**Da:** Dott.sa Paola Jacob [paola.jacob.234@psypec.it]  
**Inviato:** domenica 19 maggio 2013 16.53  
**A:** DGSalvanguardia.Ambientale@PEC.minambiente.it; trasporti@cert.regione.piemonte.it  
**Cc:** Itf-sas@pec.it  
**Oggetto:** Osservazioni all'opera "Nuova Linea Torino Lione" come da Avviso al Pubblico pubblicato in data 15 aprile 2013  
**Allegati:** Osservazioni Progetto Definitivo.pdf

E.prov. DVA – 2013 – 0011652 del 21/05/2013

**Oggetto: Osservazioni all'opera "Nuova Linea Torino Lione" come da Avviso al Pubblico pubblicato in data 15 aprile 2013**

da PD2\_C3C\_0096\_01-01-03\_30-37\_Ricettori\_Susa\_1di4\_A\_F.pdf

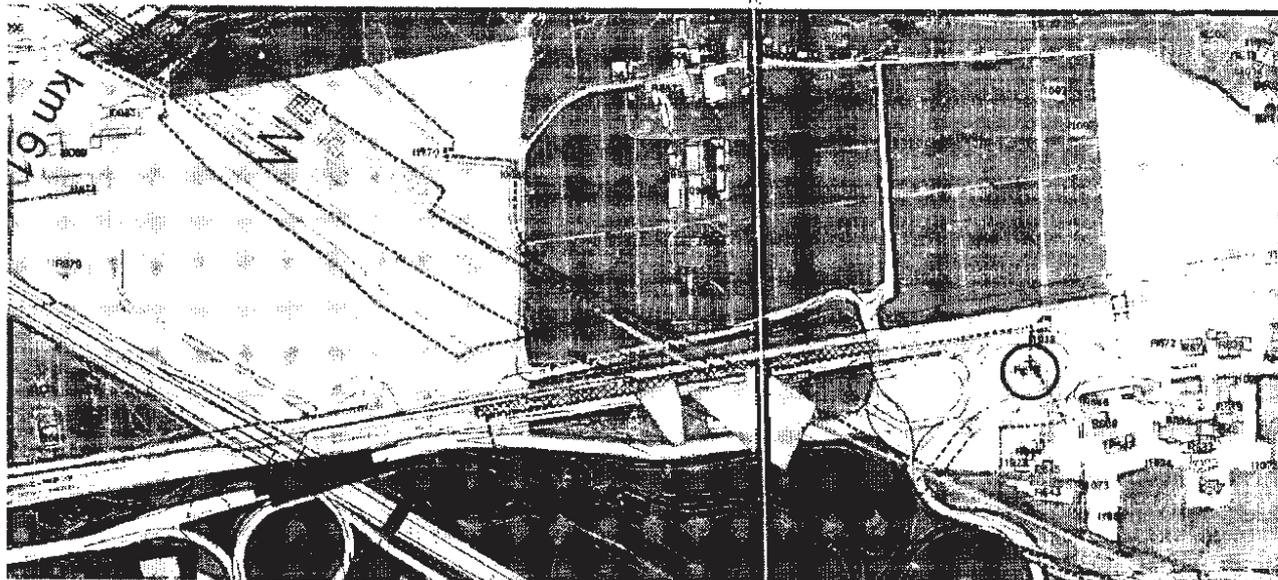
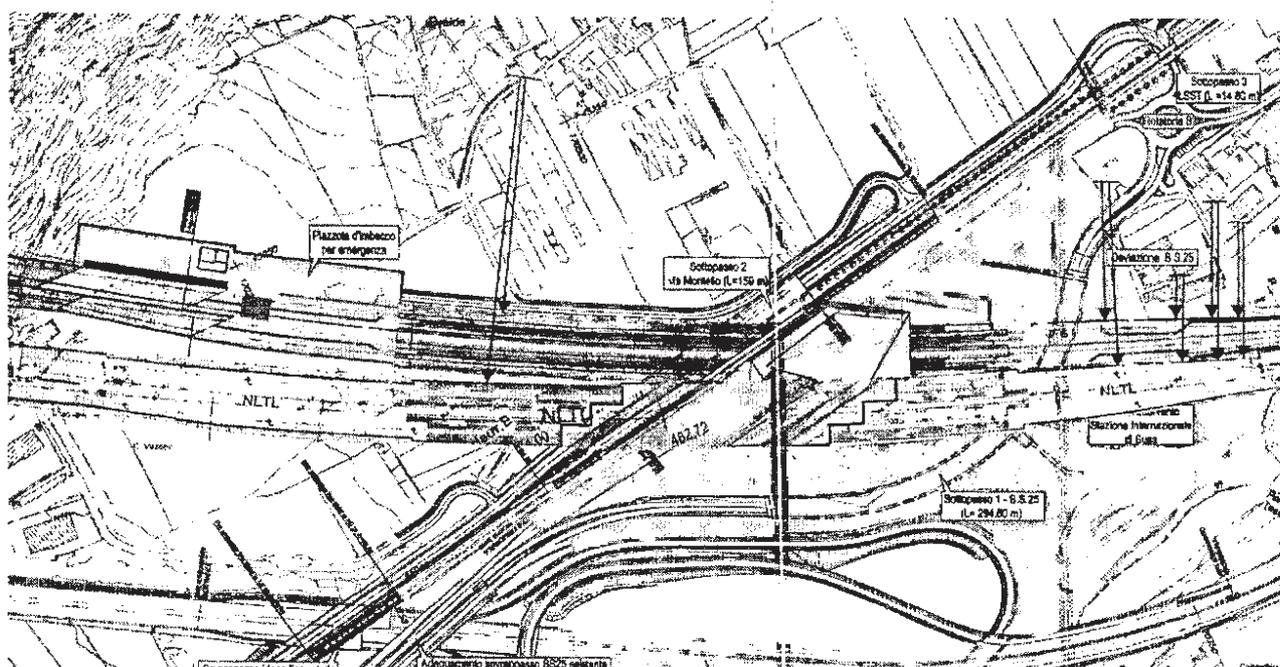
non viene rispettata in quanto non è presente la scheda del ricettore sensibile R673 già SUS\_018 nel progetto preliminare.

Tale scheda avrebbe dovuto riportare dati peggiorativi rispetto alla stessa presente nel progetto preliminare in quanto la NLT è stata avvicinata all'abitato di San Giuliano. Nel caso del ricettore oggetto di queste osservazioni la distanza dalla linea dovrebbe orientativamente attestarsi intorno ai 100 metri contro i 142 della scheda SUS\_018 presente nel progetto preliminare.

Sovrapposizione della NLT oggetto di definizione dei ricettori del progetto preliminare alla NLT presente sul progetto definitivo con segnalazione della variazione delle distanze

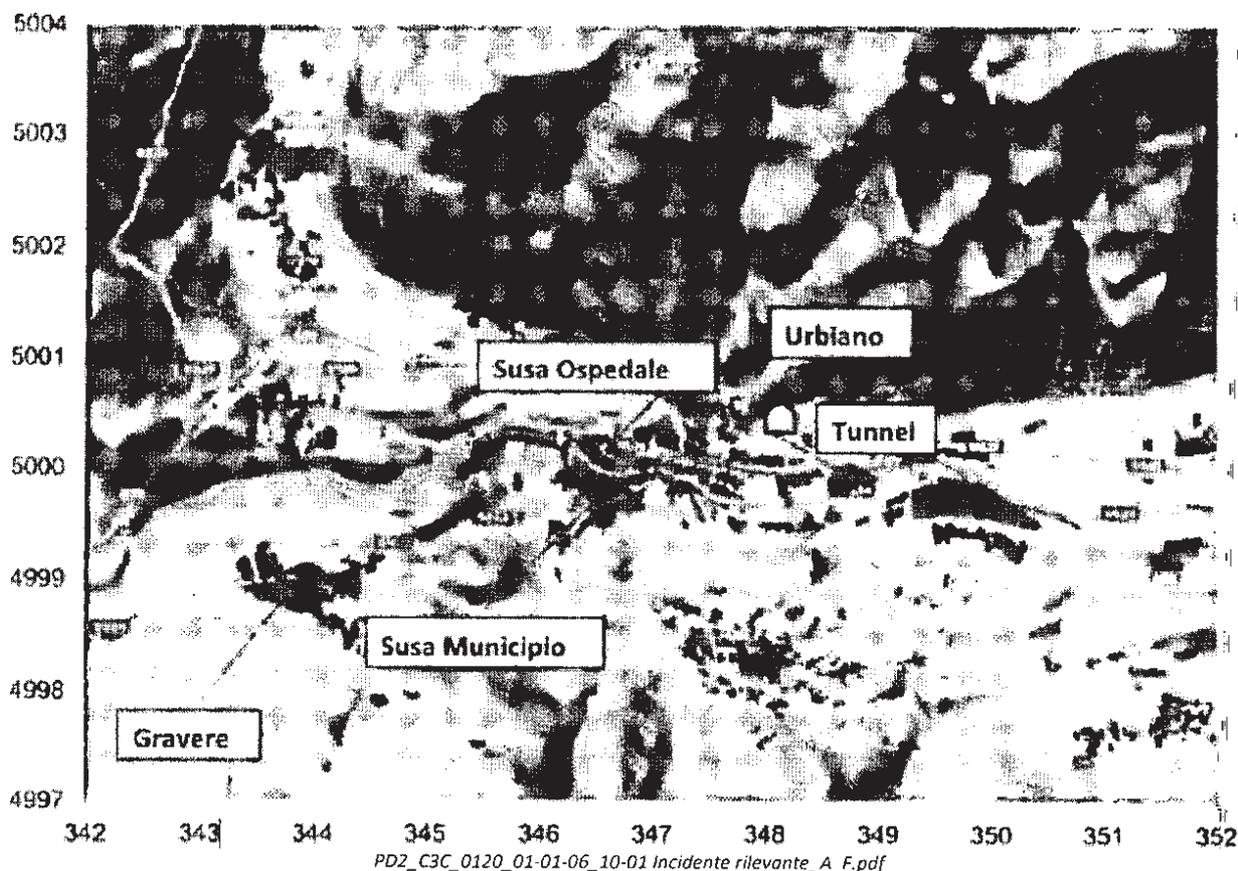
**non viene rispettata** in quanto non viene preso in considerazione l'abitato più vicino all'imbocco est del tunnel di base che, grazie alla costruzione del tratto di galleria artificiale a ridosso dell'imbocco del tunnel, avvicina maggiormente il punto di uscita dei fumi all'abitato di San Giuliano e, di conseguenza, all'abitazione oggetto di queste osservazioni, comprendendola entro la zona di massima pericolosità (300-400 metri).

PD2\_C3A\_6003\_55-33-00\_30-03\_Piano di cantiere\_D\_F\_parte.pdf

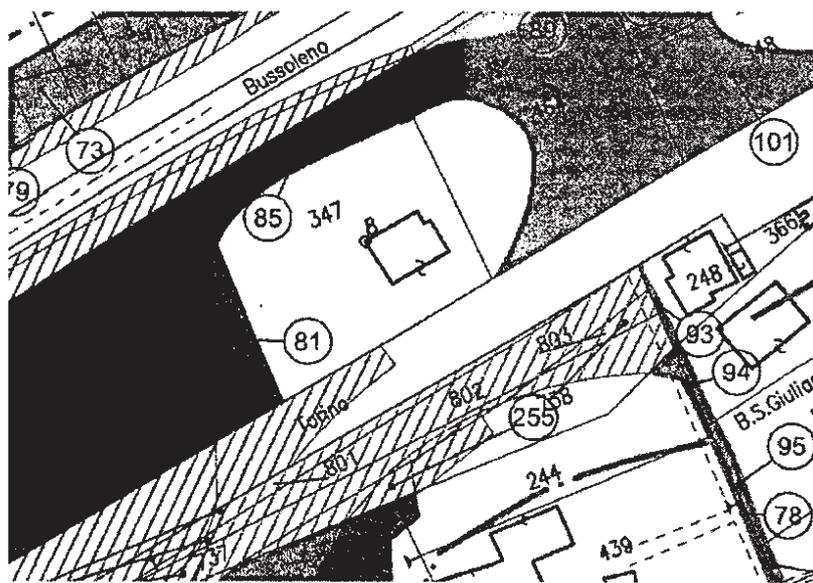
Che, sempre all'interno dello stesso terreno, durante la fase di cantierizzazione e costruzione della stazione internazionale, è prevista l'entrata al cantiere, con conseguente continuo passaggio di mezzi e macchine operatrici e, inoltre, è prevista, lungo il confine ovest del terreno,

- la zona di stoccaggio dei materiali;
- l'impianto aria industriale (15);
- l'officina + deposito olii, grassi, ecc. con bacino di ritenzione (8)
- l'impianto di distribuzione del gasolio con bacino di ritenzione (19);
- l'impianto lavaggio mezzi di cantiere (24).

rendendo invivibile l'area su cui sorge l'abitazione.

da PD2\_C3A\_1400\_37-50-10\_30-01\_espropri piana di Susa\_Susa plan.1\_B (A0)\_F.pdf

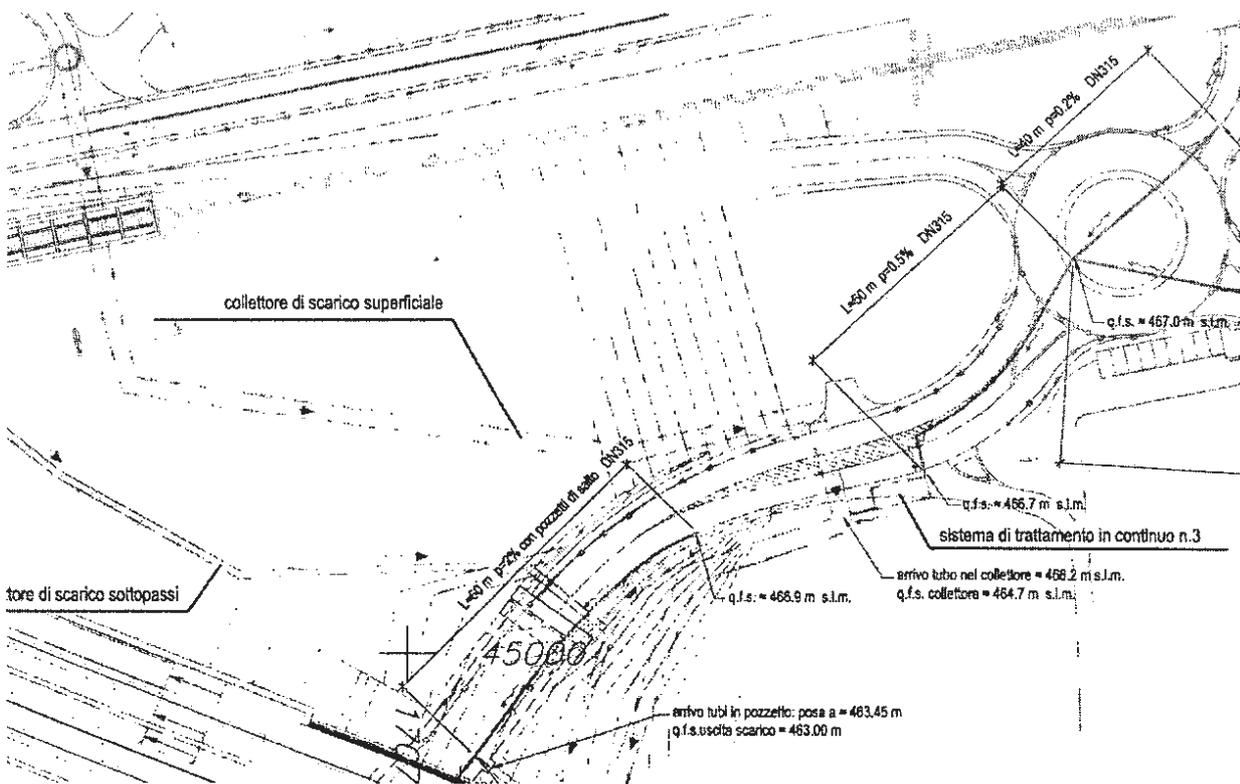
Che la zona indicata dall'esproprio/occupazione temporanea del terreno oggetto di queste osservazioni non corrisponde con le lavorazioni previste dal progetto.

- per quanto riguarda la parte di terreno a nord, occorrente alla costruzione e la successiva demolizione della deviazione provvisoria della ferrovia Susa-Bussoleno, dovrà necessariamente essere prevista un'occupazione di terreno maggiore per permettere ai mezzi operatori di eseguire lo scavo e sistemare i muri di sostegno a "T". Inoltre, nella stessa zona, è prevista la costruzione della corsia di accesso alla stazione internazionale e quella di accesso al piazzale degli autobus.
- per quanto riguarda la parte di terreno a sud, è previsto il passaggio del collettore di scarico superficiale.
- per quanto riguarda la parte di terreno a ovest è previsto che venga coperto da una coltre di materiale per compensare il dislivello di 4 metri tra il terreno e il parcheggio degli autobus.

PD2\_C3A\_4075\_50-71-00\_30-20\_Planimetria della segnaletica 2di2\_A\_F.pdf

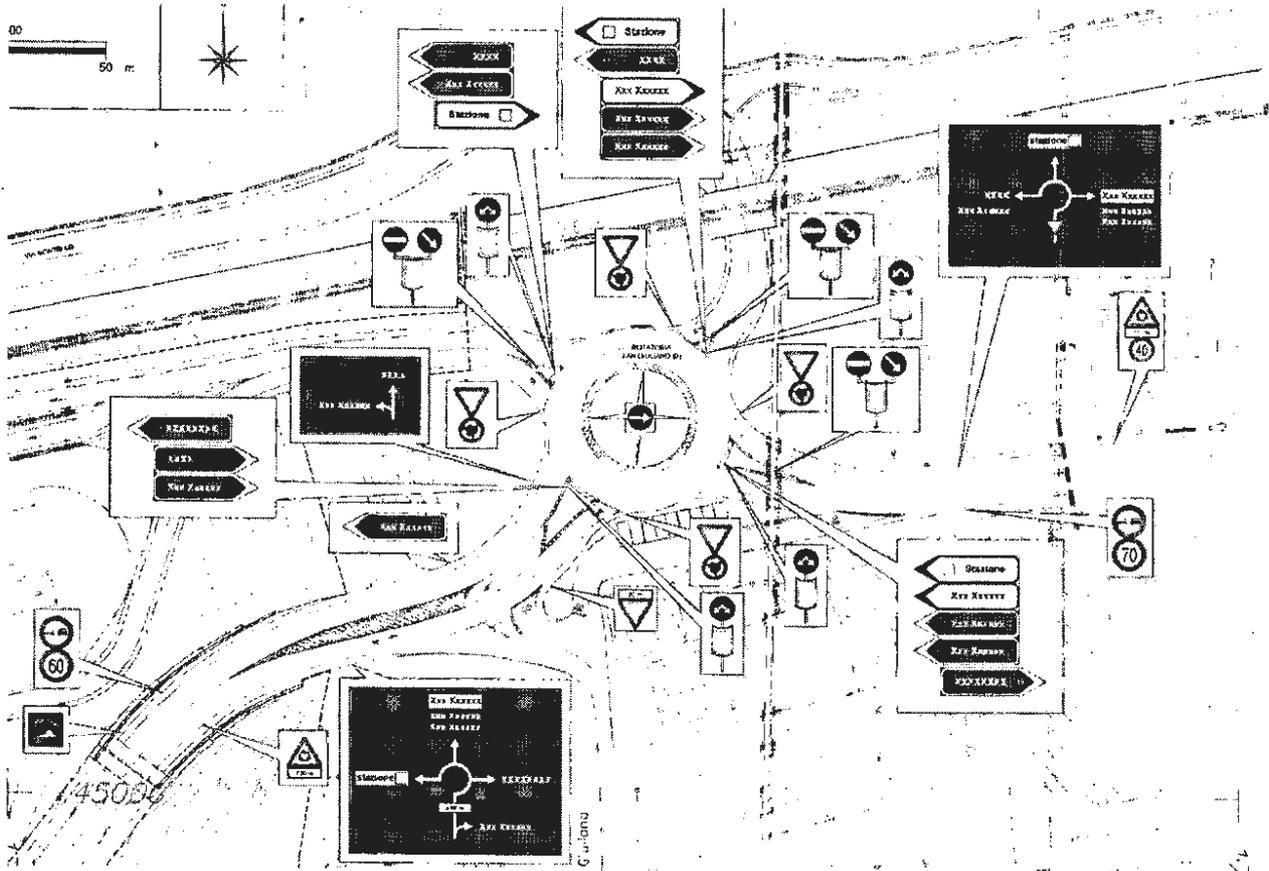
Che la nuova viabilità, vista la pericolosità dello svincolo e della rotonda San Giuliano, non permette, di fatto, l'accesso pedonale all'abitazione e renda pericolosissimo l'accesso automobilistico.

Che, per poter uscire dall'abitazione e poter svoltare a sinistra occorre svoltare a destra, percorrere tutto il sottopasso della stazione, raggiungere la rotonda di Susa, percorrerla completamente quindi ritornare sulla statale 25, ripercorrere il sottopasso della stazione per poter ripassare davanti all'abitazione dopo aver viaggiato per più di un chilometro.
